Ber om opplysning til sak – Fv. 404 – Reguleringsplan for Stølshaugane – Søknad om skilting til Kvamsvågen friluftsområde.

Statens vegvesen viser til planarbeid for mindre endring av reguleringsplan for Stølshaugane med føremål å etablere avkøyrsla til Kvamsvågen friluftsområde. Vi viser og til søknad om skilting til friluftsområde.

Del av reguleringsplan Stølshaugane, revidert 2017.

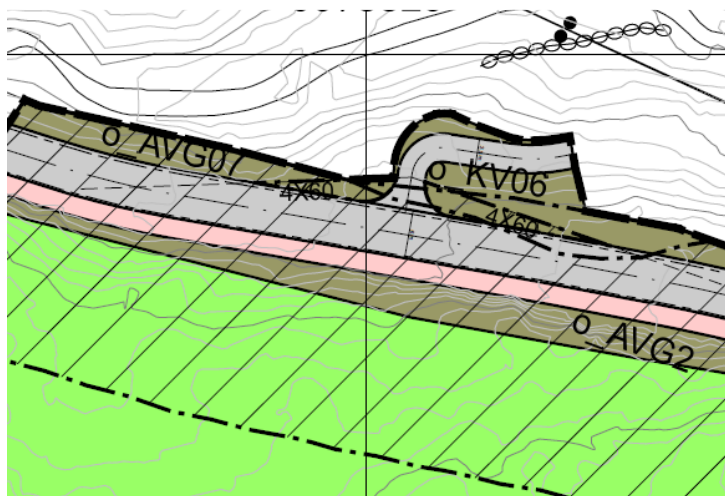
Vi kan ikkje sjå å ha mottatt slike teikningar. Vi er kjent med at det er utført arbeid med avkøyrsla ned til Kvamsvågen, Vi ber difor kommunen sender oss teikningar på kva som er bygd slik at vi kan vurderer om avkøyrsla er i samsvar med Handbok N100, og i samsvar med det som er regulert.

Vi vil og vise til at vi var på synfaring på staden 31. mai 2019. Det er fleire forhold ved utforminga av avkøyrsla vi stiller spørsmål ved, mellom anna svingradius og avgrensing av denne mot sideterrenget, særleg retning venstre i avkøyrsla. Vi minner og om at siktkrav som er satt i reguleringsplanen er minimumskrav. Vi meiner sikta ikkje er i samsvar med dei krav som er sett i reguleringsplan.

Før vi godkjenner avkøyrsla ber vi om å få tilsendt tekniske teikningar som syner kva som faktisk er bygd og at utforminga er i samsvar med Handbok N100. Vi meiner det er fleire forhold som bør rettast opp før vi kan anbefale skilting til området.
